SERVICE INFO – INA 0108

Odstranění hluku v oblasti pohonu vedlejších agregátů

Modely:

Motory: Z18XER

Obrázek 1: Výměna pevné řemenice za alternátorovou volnoběžku

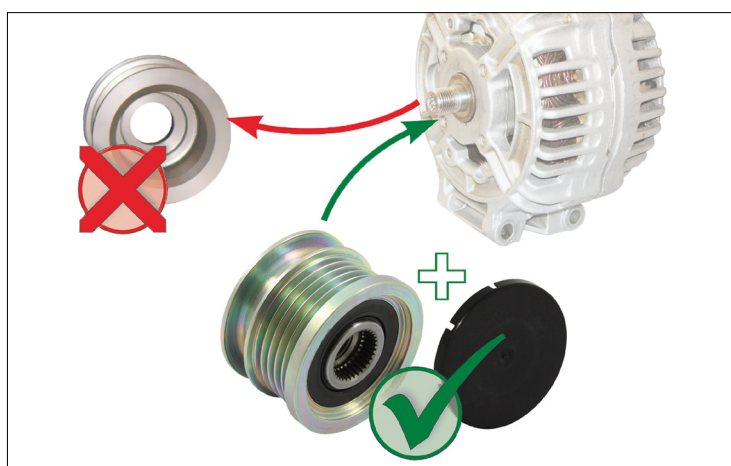
Silné vibrace klínového žebrovaného řemenu mohou u výše uvedených vozidel s tuhou řemenicí alternátoru vést k intenzivnímu hluku.

Jako technické řešení nabízí Schaeffler Automotive Aftermarket pro tato vozidla alternátorovou volnoběžku. Ta snižuje dynamické zatěžování pohonu přídatných agregátů a zamezuje tak vzniku hluku.

Schaeffler Automotive Aftermarket doporučuje u příslušných vozidel přestavět pevnou řemenici alternátoru za alternátorovou volnoběžku 535 0143 10.
